**projekt oświetlenia drogowego dla zadania,, Remont ul. Bezpiecznej na odcinku od ul. Łużyckiej do ul. Obornickiej**

Załącznik: nr rej. MPWiK 38551/kd/2018 do PB wpustów ulicznych oraz podłączeń kanalizacyjnych Ø 150/160mm wpustów jw. w strefie planowanej przebudowy drogi w ul. Bezpiecznej na odcinku od ul. Łużyckiej do ul. Obornickiej we Wrocławiu, obr. Różanka, AM-11, dz. nr 105 i 106

Dotyczy: Projektu remontu ul. Bezpiecznej na odcinku od ul. Łużyckiej do ul. Obornickiej  
we Wrocławiu

REMONT UL. BEZPIECZNEJ NA ODCINKU OD UL. ŁUŻYCKIEJ DO UL. OBORNICKIEJ  
WE WROCŁAWIU

Nazwa rysunku	PLAN SYTUACYJNY - DOŚWIETLENIE					
Skala	Data	Nr umowy	Branża	Stadium	Rewizja	Nr rysunku
1:500	12.2017	ZP/PN/04460/01/2017	ELEKTRYCZNA	PB i PW		E2

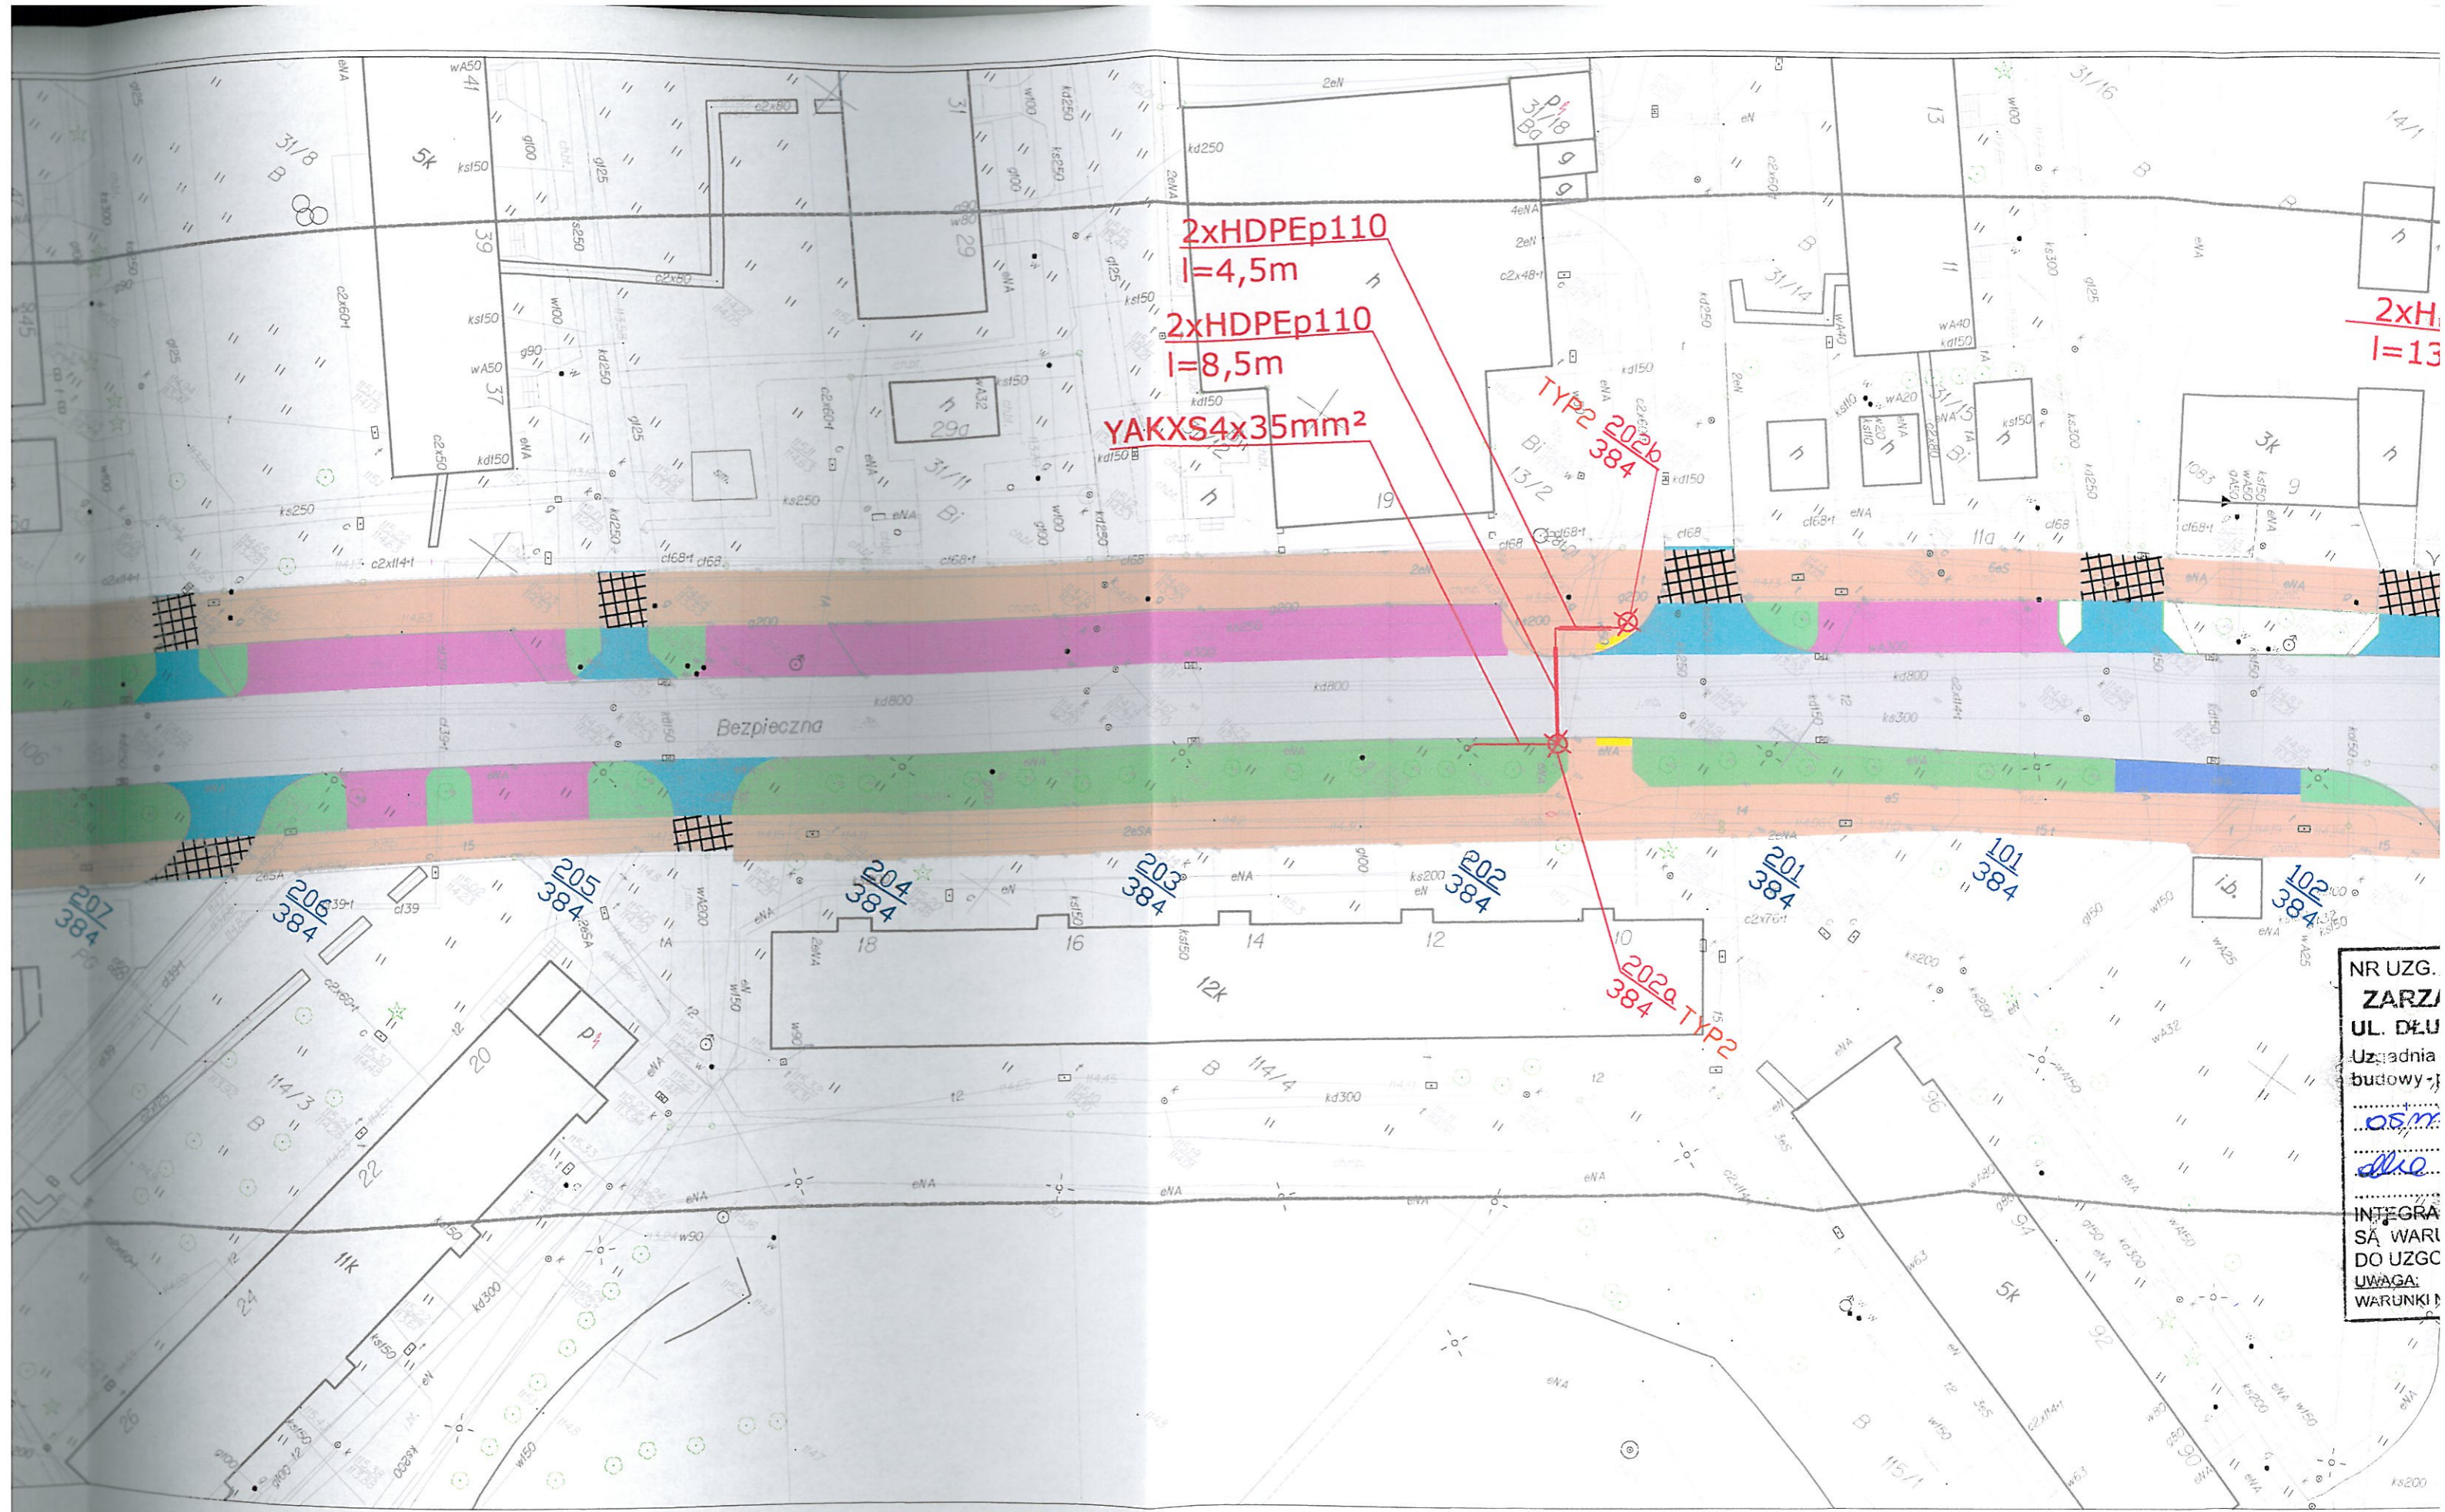
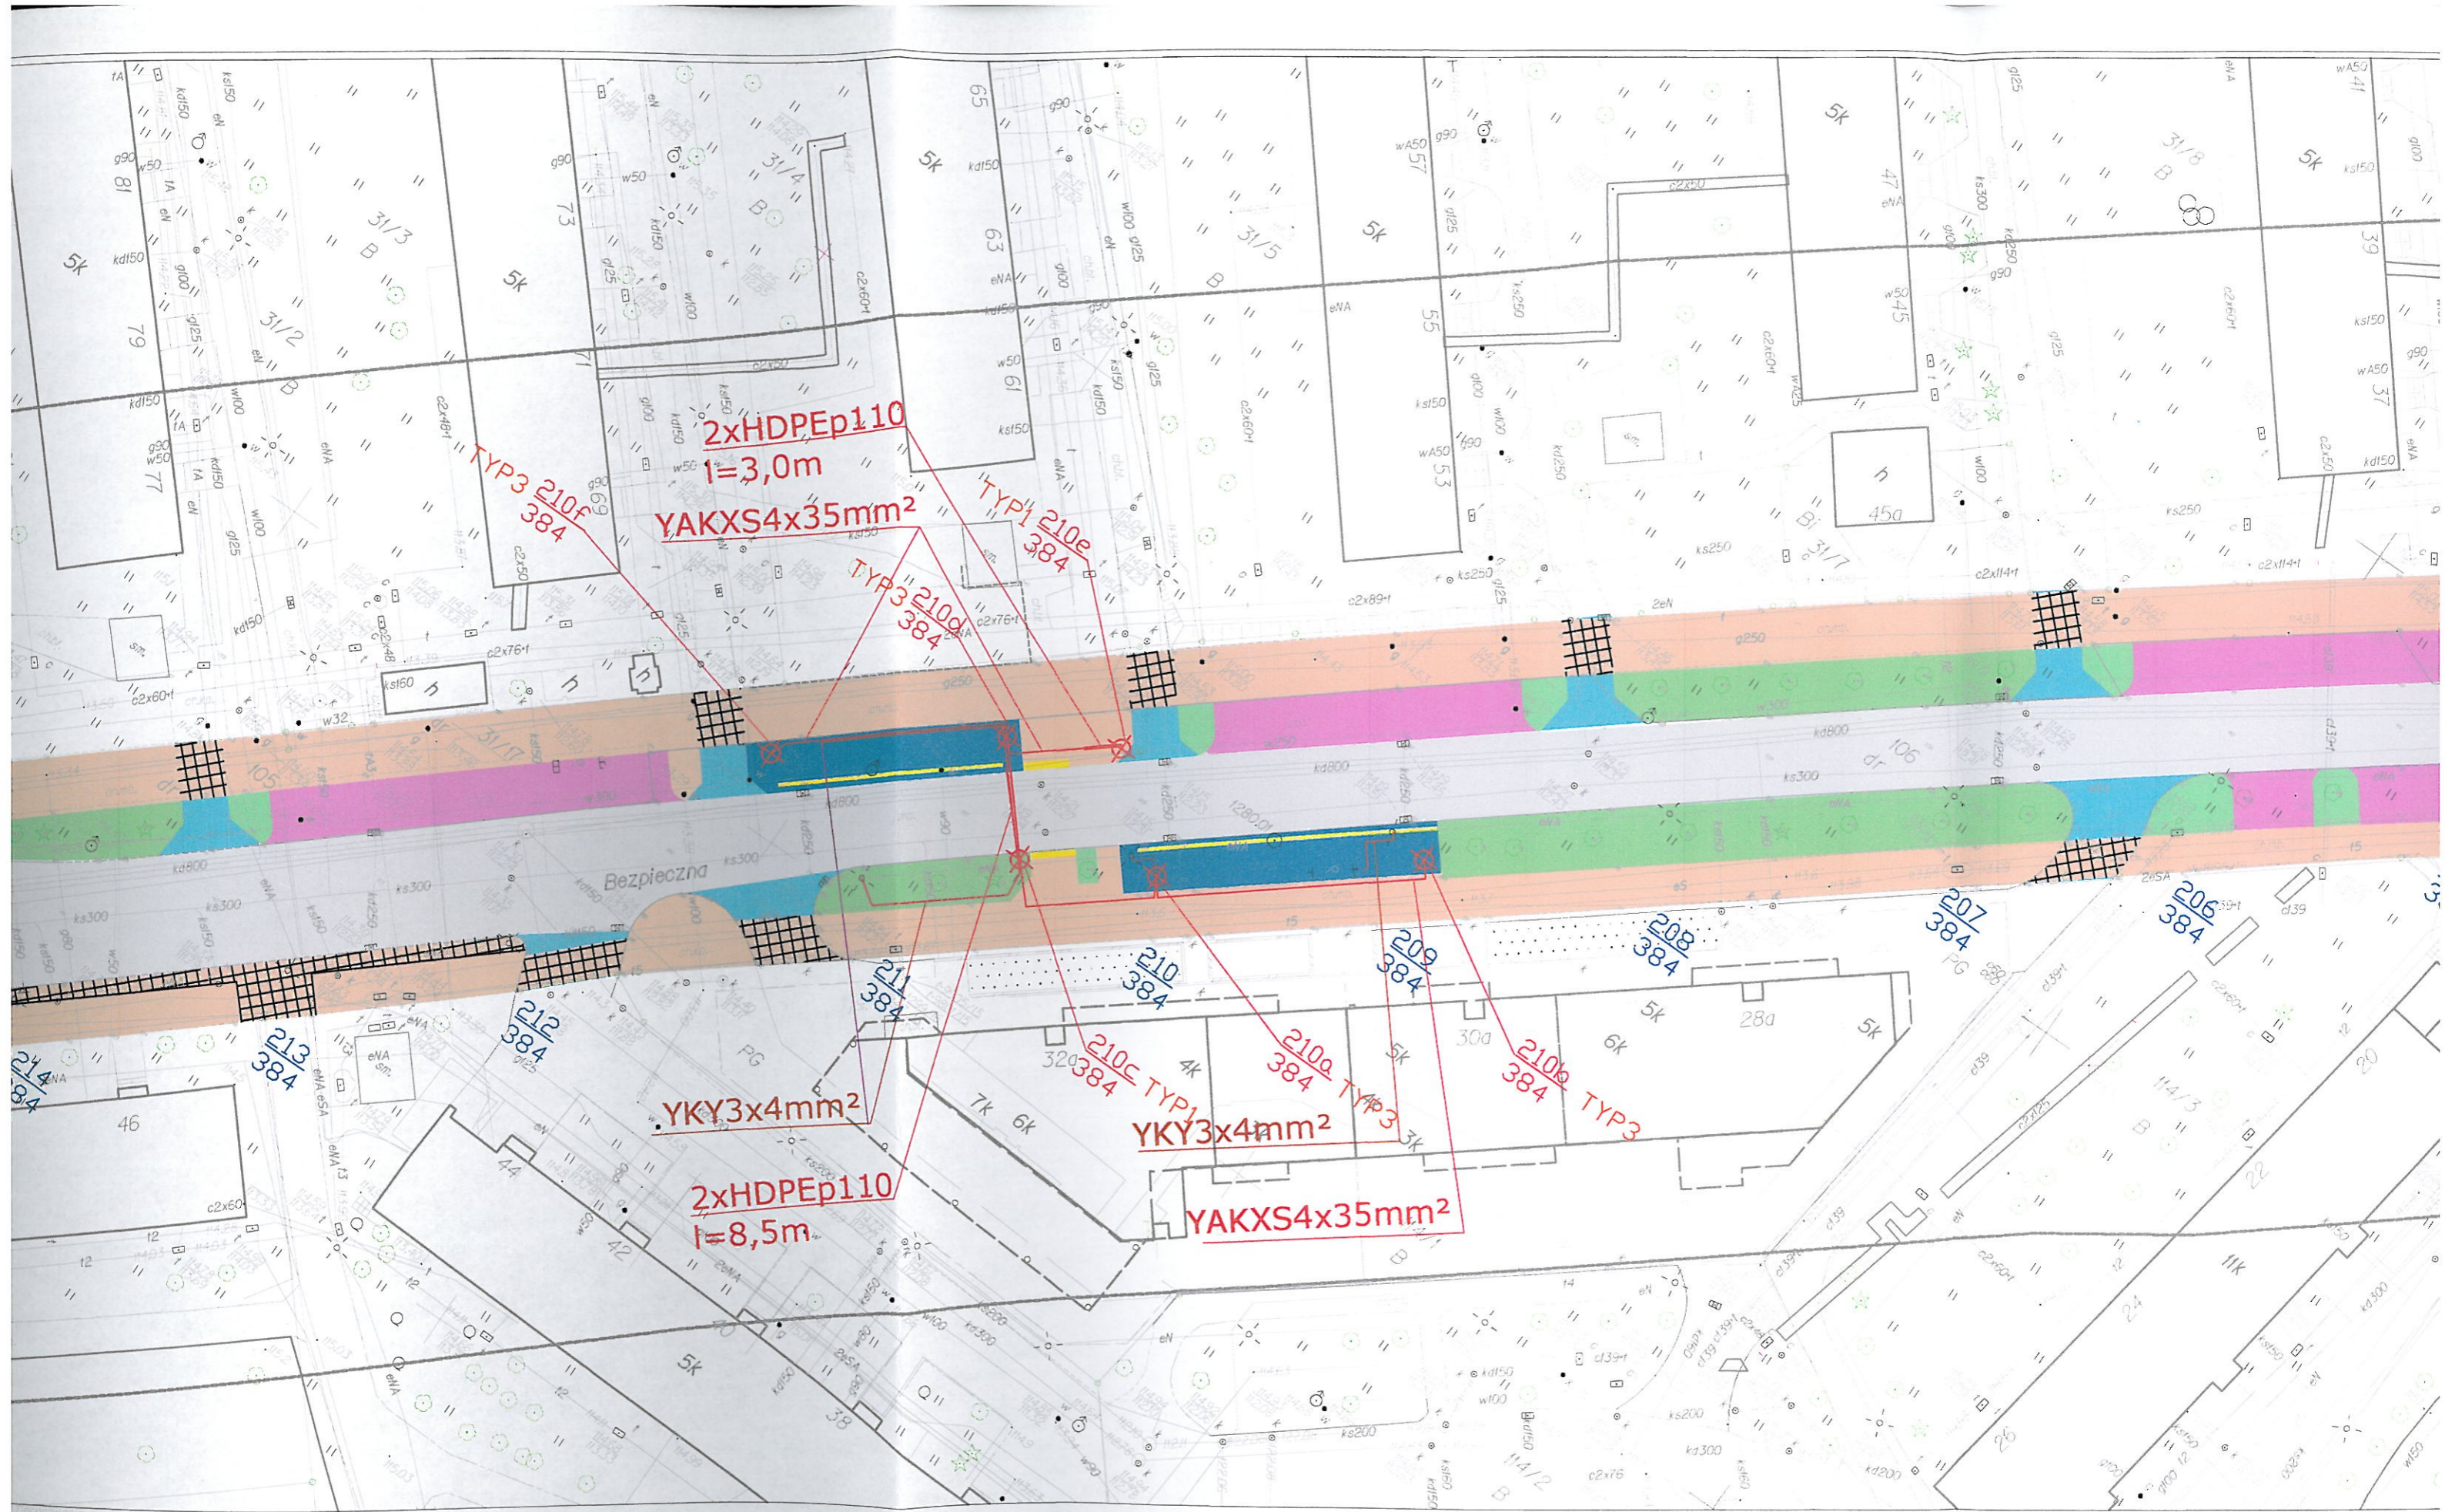
1. W przypadku realizacji inwestycji w trakcie obowiązywania gwarancji powykonawczej na roboty nawierzchniowe, inwestor zobowiązany jest do zapewnienia podtrzymania gwarancji na terenie przedmiotowej inwestycji

4. wnioskodawcy, który nie uzyskał prawa do terenu nie przysługuje roszczenie zwrotu nakładów poniesionych w związku z otrzymanym uzgodnieniem,
5. dla robót rozkopowych należy opracować i zatwierdzić w ZDiUM projekt odbudowy, nawierzchni pasa drogowego oraz organizacji ruchu zastępczego,

6. ZDiUM zastrzega sobie prawo do budowy i umieszczenia nad ww urządzeniem obcym elementów infrastruktury drogowej lub do przełożenia go w inne miejsce na koszt właściciela w momencie przebudowy lub modernizacji drogi,
